Bergen, 15.07.2013

Høyringsfråsegn til søknader om løyve til å byggje 13 småkraftverk i Kvinnherad, Jondal og Ullensvang

Figur 1 Illustrasjon av samla verknaden av Børsdalen kraftverk og Valedalen kraftverk på INON-sone 1.

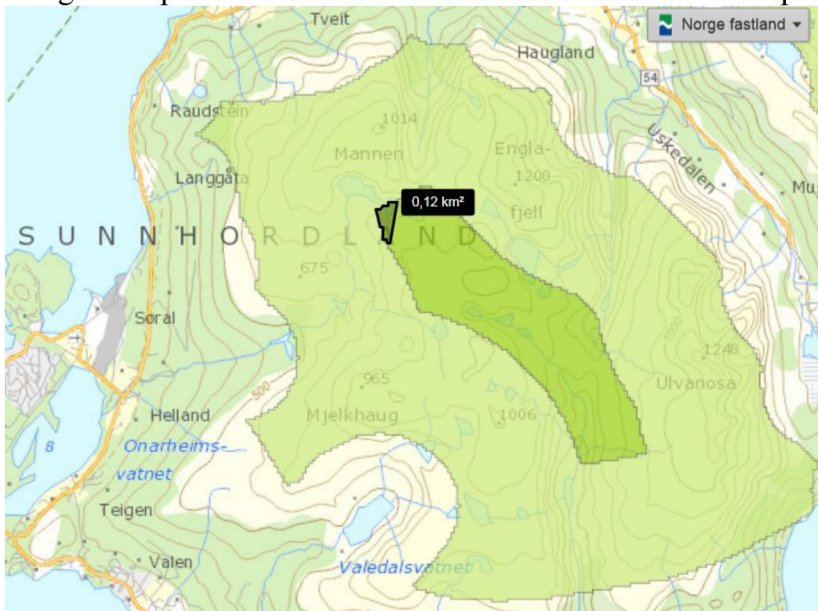
Inngrepet ved Sitautevatnet til Småstølvatnet medfører ein reduksjon i same INON-soneområde som den planlagte utbygginga i Børsdalselva med tilhørende inngrep i Kvanngrodtjørn og Fagerdalsvatnet. I vurderinga av INON-reduksjon her må ein sjå desse to prosjekta under eitt. Dette må også vektleggjast i den samla vurderinga av prosjekta i "Følgefonnapakken". INON-sone 1 i dette området er samla på 7 km² før inngrepet.

Sjølv om noko av INON-sone 1 vert tilbakeført til INON-sone 2, så er reduksjon av INON-sone 1 som følgje av planlagte inngrepa i tilknytning til Børsdalselva og Valedalen kraftverk på om lag 0,12 km² (jf. figur 1). Dette utgjer ein reduksjon på om lag 98%. Tek vi omsyn til oppdaterte data etter 2008 vil gjenverande INON-sone 1 på om lag 0,12 km² verta ytterlegare redusert som følgje av eksisterande traktorvegen til Svidhaug.
